改善箇所説明図

フロントブレーキマスターシリンダー上部リザーバータンク

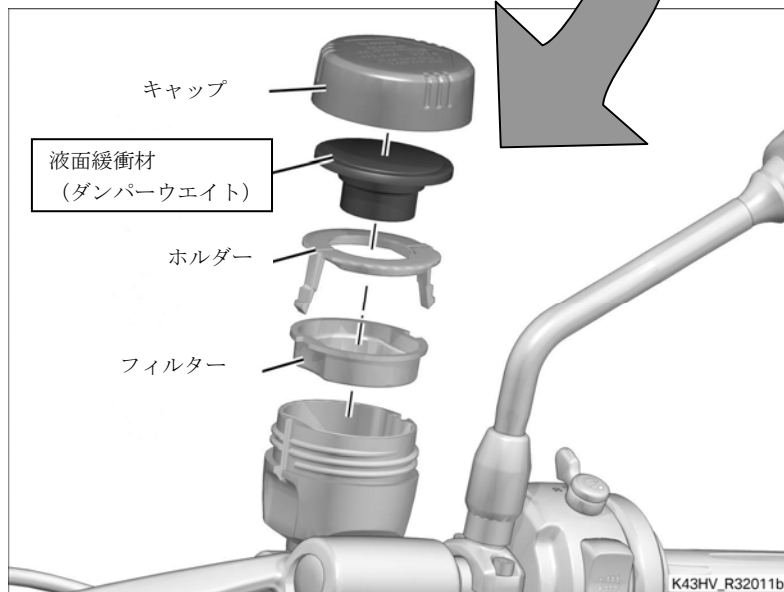
不具合内容

前輪制動装置のマスターシリンダーの組み立て工程において、リザーバータンクに液面緩衝材を挿入していないものがある。そのため、走行時の振動により、リザーバータンク内に気泡が発生し、そのままの状態で使用を続けると、フロントブレーキ配管内に侵入して、最悪の場合、制動力を低下させるおそれがある。

全車両、フロントブレーキ配管内のエア抜きを行い、リザーバータンクに液面緩衝材を追加し、作業完了識別のためキャップを灰色の物へ交換する。

キャップの色(灰色)
